Bauvorhaben Neubau Wohnanlage Strandburg, Walterstraße 7,
18546 Sassnitz – Prüfungsauftrag- Prüfung der statischen Berechnungen von
Geo – International Dr. Johannes Feuerbach GmbH vom 01.11.2011 mit
Ergänzung vom 12.01.2012

Betreff: BV Neubau Wohnanlage Strandburg, Walterstraße 7, 18 546 Sassnitz
Prüfungsauftrag
hier: Prüfung der statischen Berechnung

Prüfbericht Nr. 01 Prüfnummer 10/11-11
Projekt BV Neubau Wohnanlage Strandburg, Walterstraße 7, 18 546 Sassnitz

Pos. G1 "Böschungsbruch"

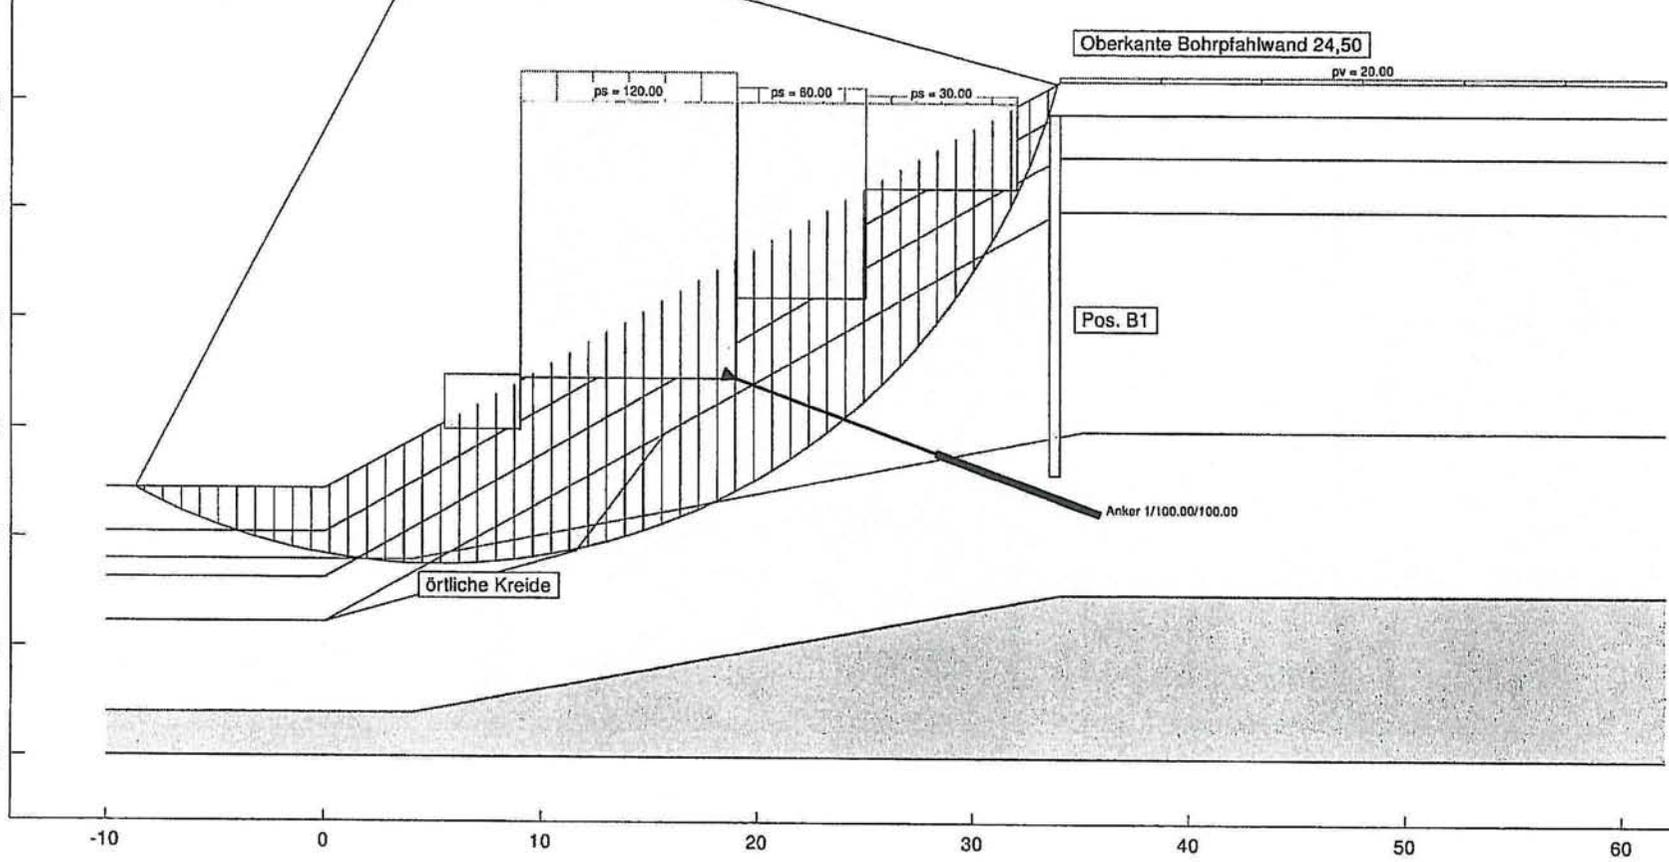
Die Nachweise der Standsicherheit gegen Geländebruch mit kreisförmigen Gleitkreisen und geradlinigen Bruchkörpern nach Janbu ergaben in unseren Berechnungen unzulässig hohe Ausnutzungsgrade ($E_d/R_d = 1,43$).

Auch durch Installation von noch höheren Ankerlasten ergab sich keine wesentliche Sicherheitserhöhung.

In Absprache mit dem planenden Ingenieurbüro Nietiedt wurde das geologische Modell für die Standsicherheitsberechnungen modifiziert. Danach befindet sich lediglich am Böschungsfuß ein Kreidekeil (dies entspricht dem Anhang 4 in [2]), und nicht ein durchlaufender Kreidehorizont (wie in G3 und G 7 in [1]). Weiterhin wurden die Gebäudegeometrien geändert und die Oberkante Bohrpfahlwand auf 24,5 m HN angehoben. Unsere Berechnungen für das modifizierte Modell ergeben nun eine ausreichende Sicherheit nach DIN 1054 (2005) (Lastfall 1) mit einem Ausnutzungsgrad von $E_d/R_d = 0,95 \leq 1,0$. Diese Berechnungen wurden vom Ingenieurbüro Nietiedt nachvollzogen und nachgereicht (Anlage).

Pos. B1_BZ2

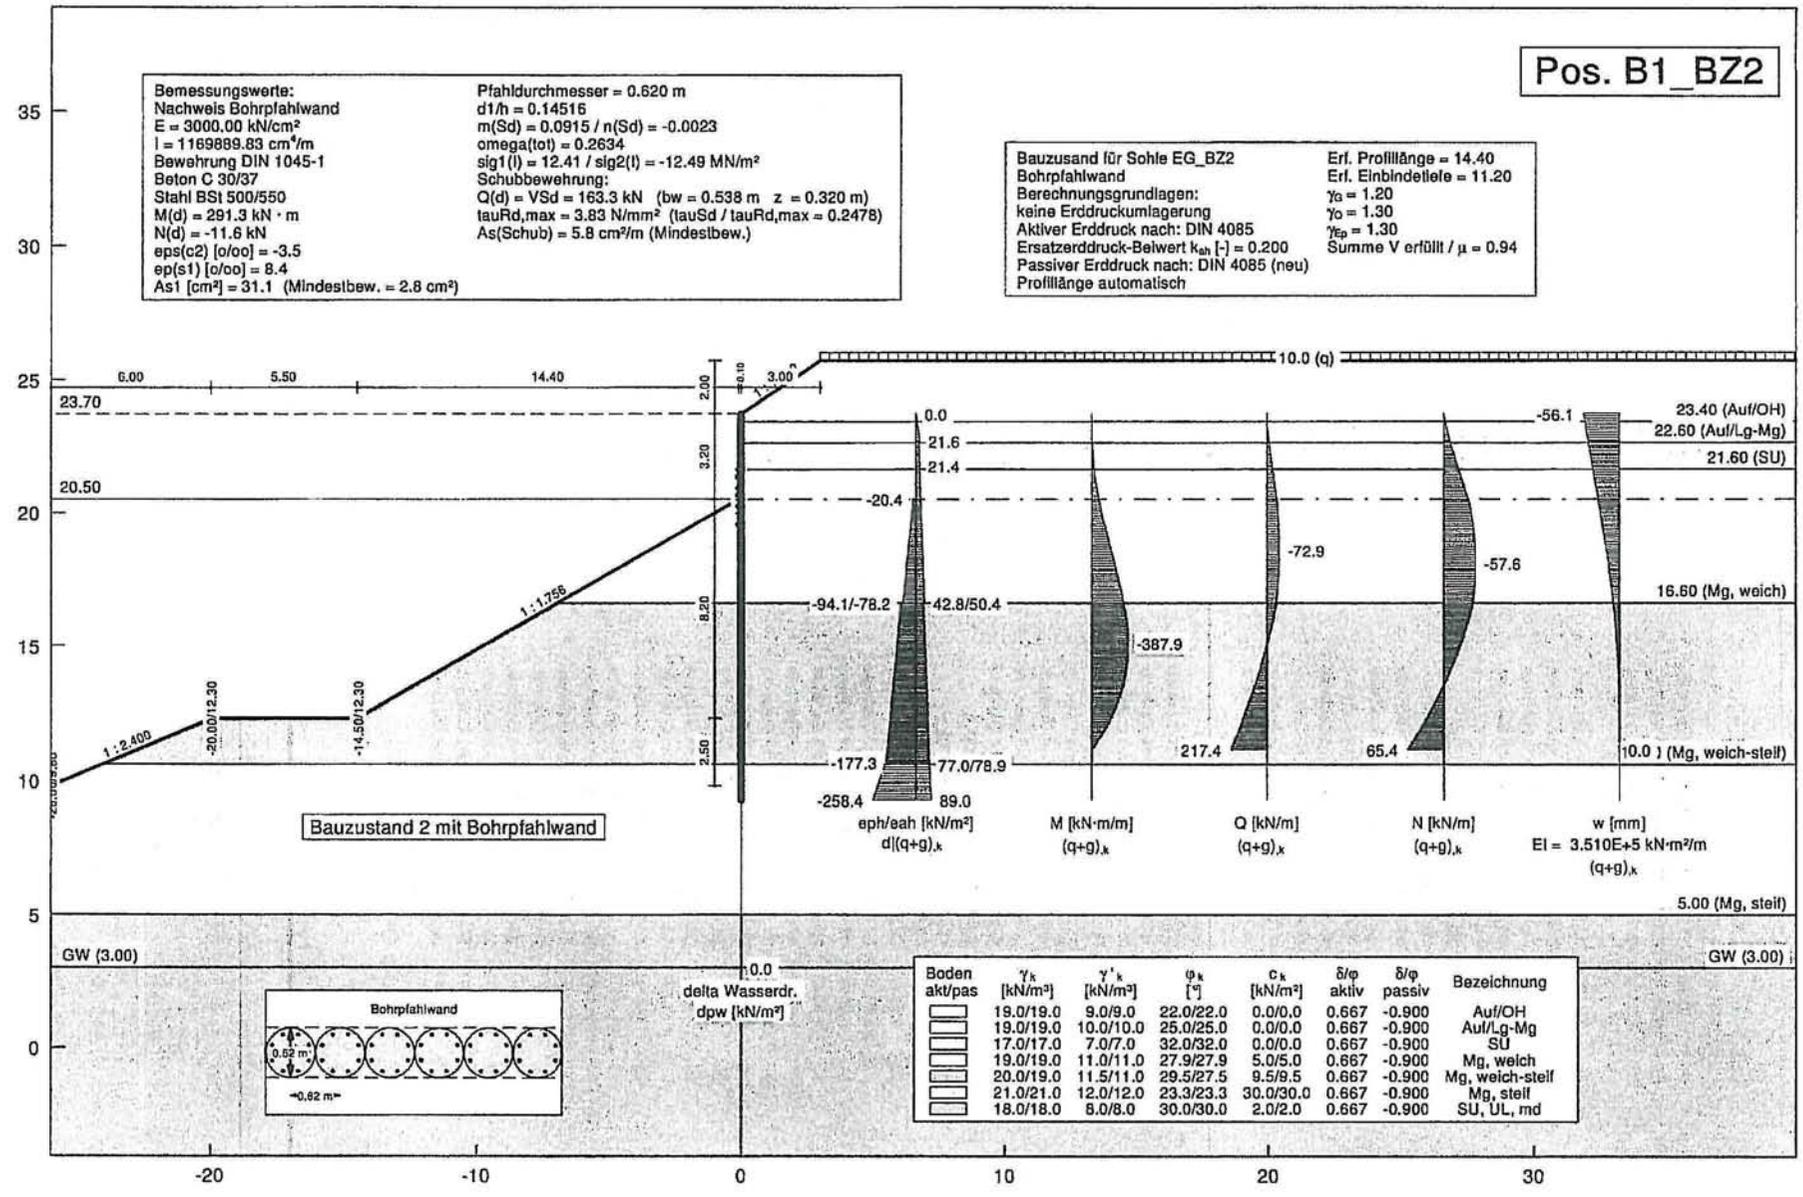
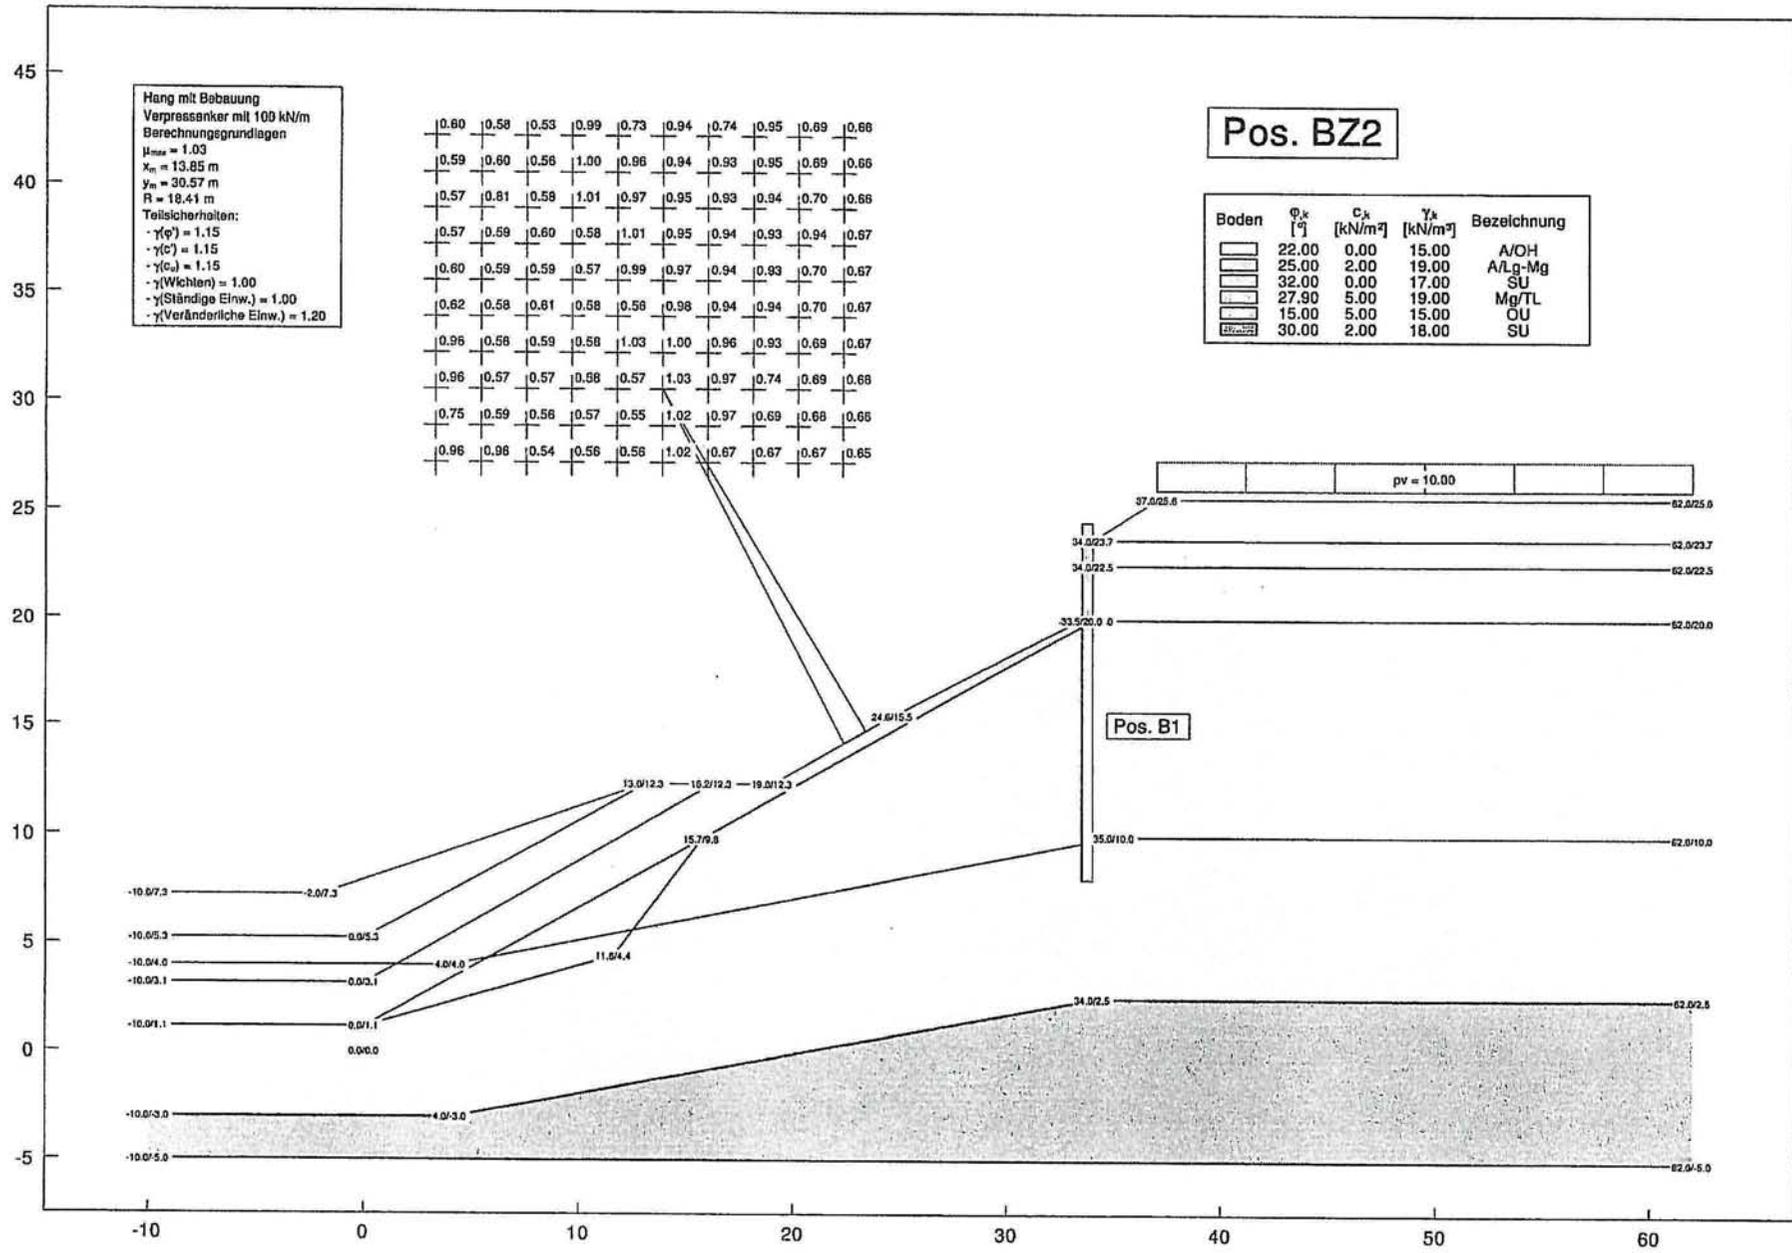
Der Standsicherheitsnachweis für die Böschung im Bauzustand 2 und die entsprechende Bohrpfahlbemessung wurden vom Ingenieurbüro Nietiedt am 01.11.2011 nachgereicht, geprüft und sind als Anlage beigefügt.
